改善箇所説明図

ポンプカップリング部

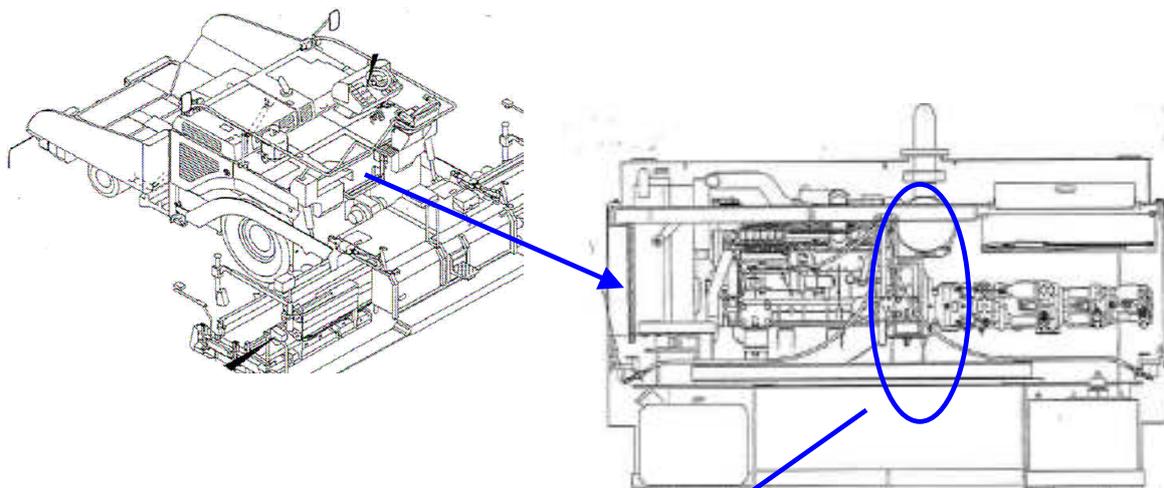
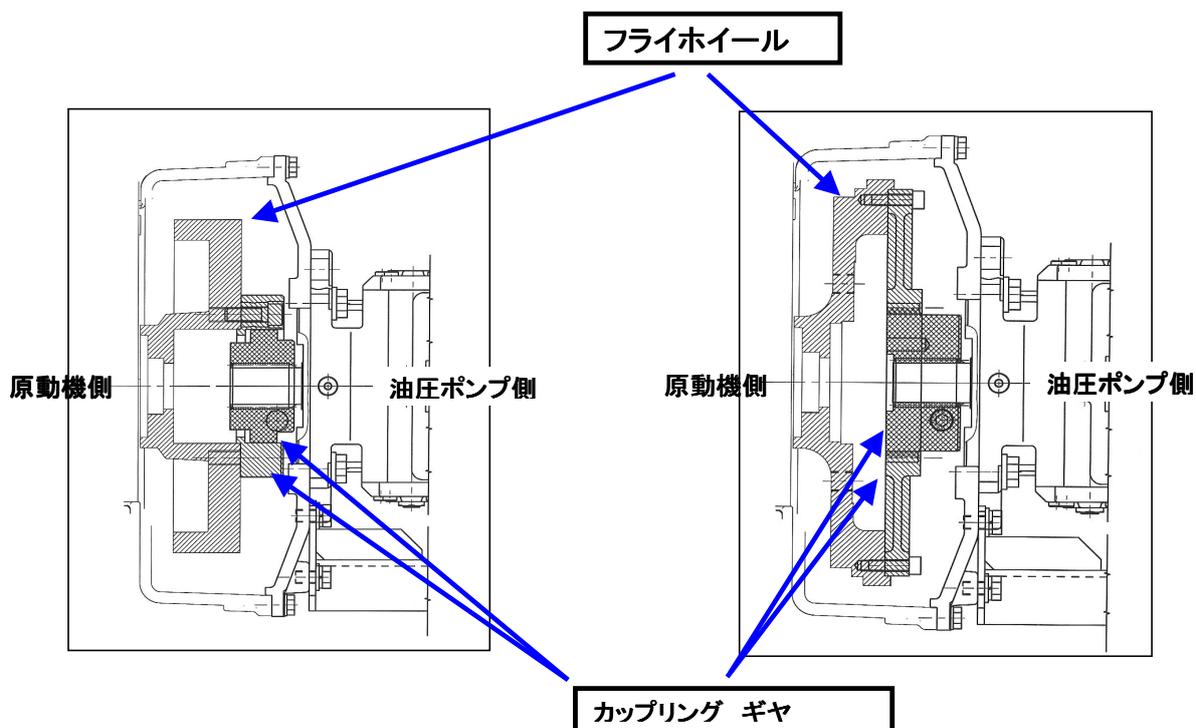
基準不具合発生箇所

原動機からの動力を油圧ポンプに伝達するポンプカップリングの耐久性が不足しているため、当該カップリングのギヤの歯面が摩耗する場合がある。そのため、そのままの状態で使用を続けると、ギヤの歯面が摩滅し、走行できなくなるおそれがある。

全車両、当該カップリングのギヤ及び原動機のフライホイールを対策品に交換する。尚、対策品の準備に時間を要するため、準備が整うまでの間、暫定対策として当該カップリングのギヤを新品に交換する。
